MARN-NFA90-2018-R-2-2019

MINISTERIO DE MEDIO AMBIENTE Y RECURSOS NATURALES
DIRECCIÓN GENERAL DE EVALUACIÓN Y CUMPLIMIENTO AMBIENTAL
GERENCIA DE EVALUACIÓN AMBIENTAL

DICTAMEN TÉCNICO

NFA 90-2018

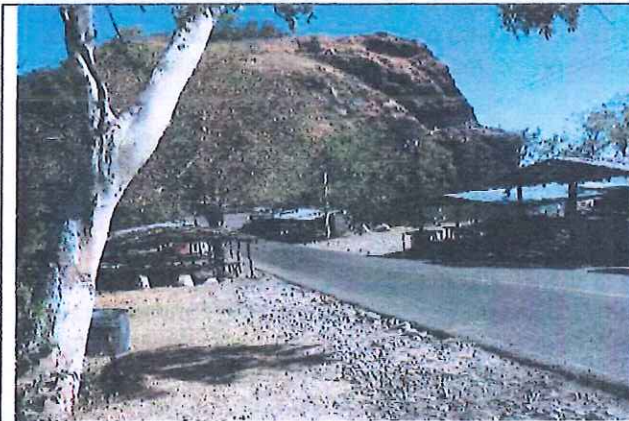
FOTOGRAFÍA 1. Vista de proyecto hacia cerro El Chulo. Se observan puestos informales y tramo de carretera a intervenir. Algunos de los senderos a intervenir están en terrenos de propiedad privada, por lo que el titular será responsable de presentar las autorizaciones de dichos propietarios previo el inicio de la intervención.

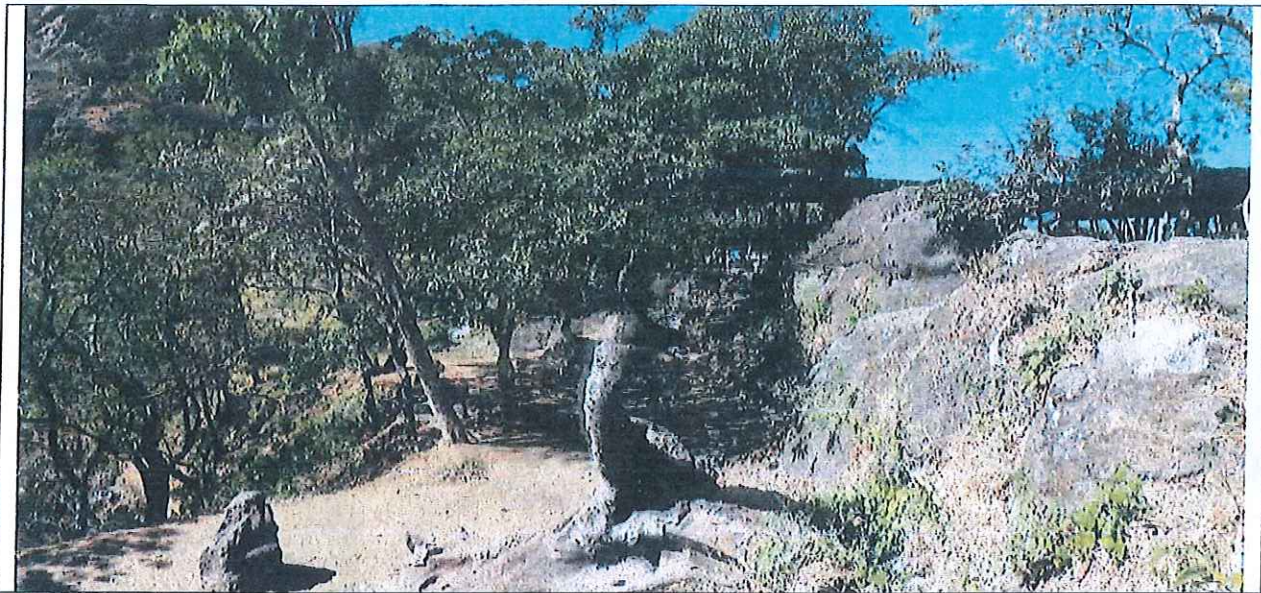
FOTOGRAFÍA 2. Vista de carretera SAL07W, en el punto de inicio del proyecto DGA 17462. Es responsabilidad del titular entregar los insumos para la modificación de la Resolución en aquellos aspectos que afectan la autorización entregada al titular del proyecto (Ministerio de Obras Públicas, Transporte y Vivienda y Desarrollo Urbano)

ANEXO 3. DISTRIBUCIÓN DE PROYECTO Y MEDIDAS AMBIENTALES DE ARBORIZACIÓN

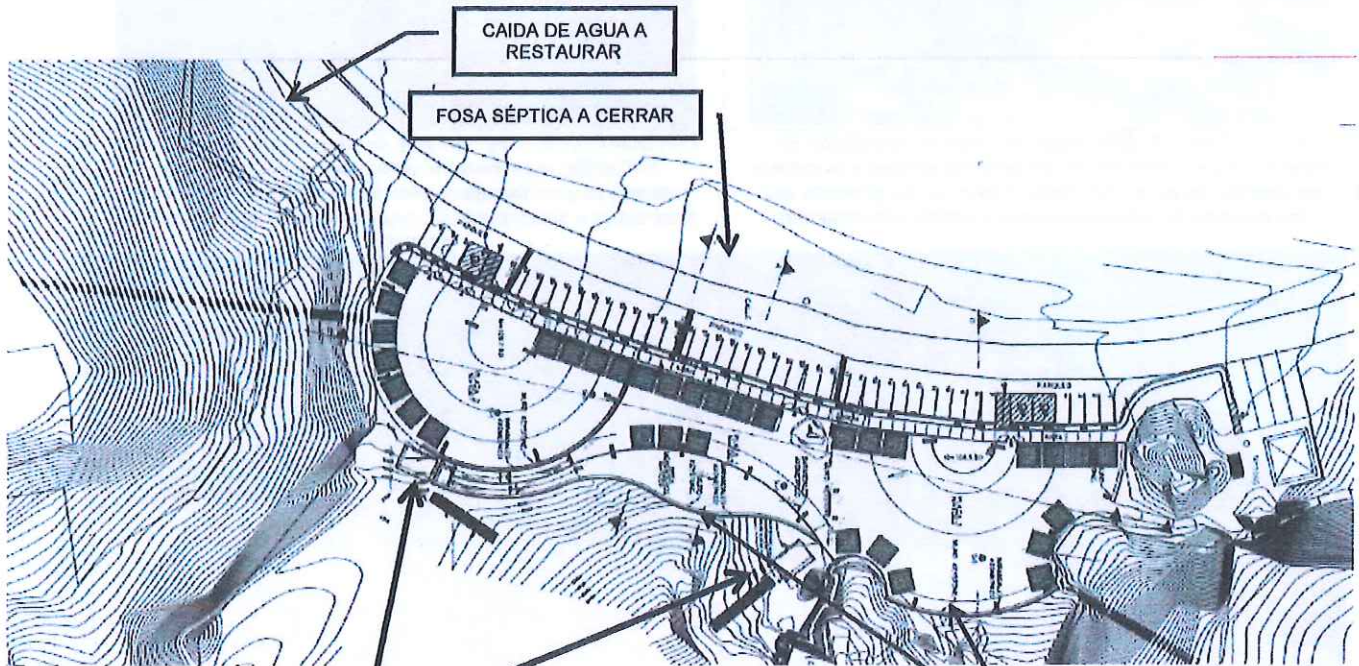
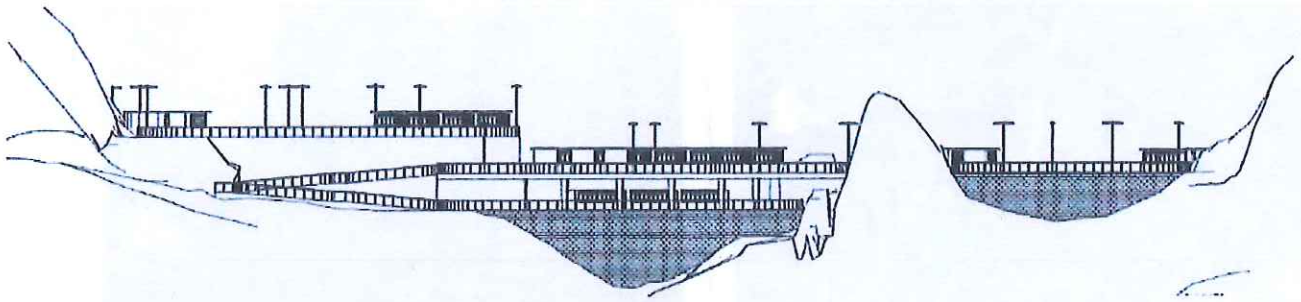
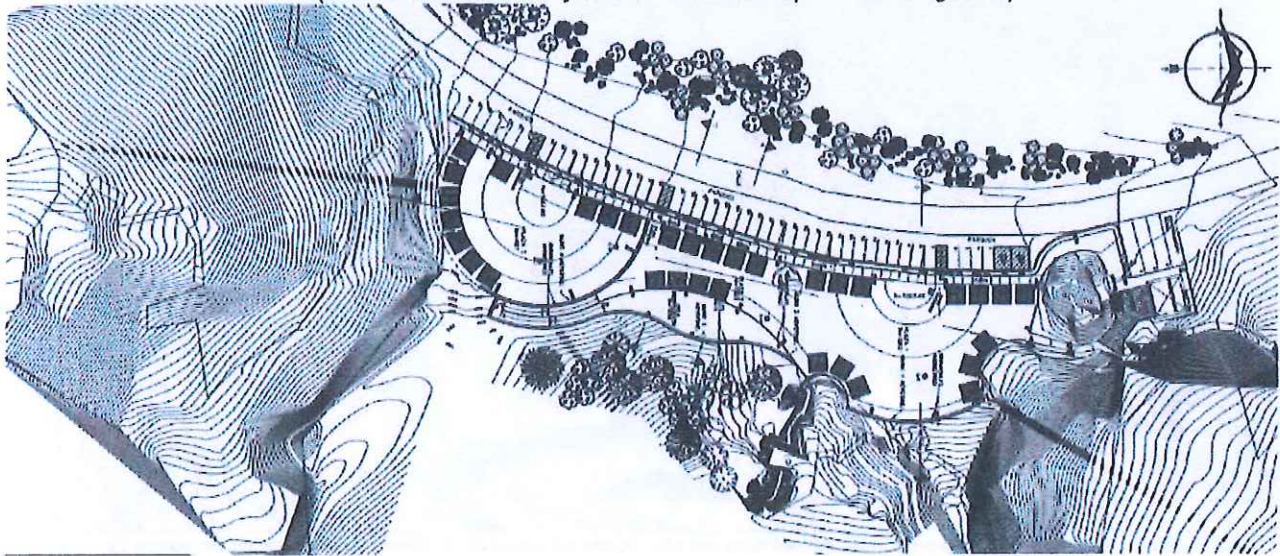
(Conforme Plano A-01 y condiciones de cumplimiento obligatorio)
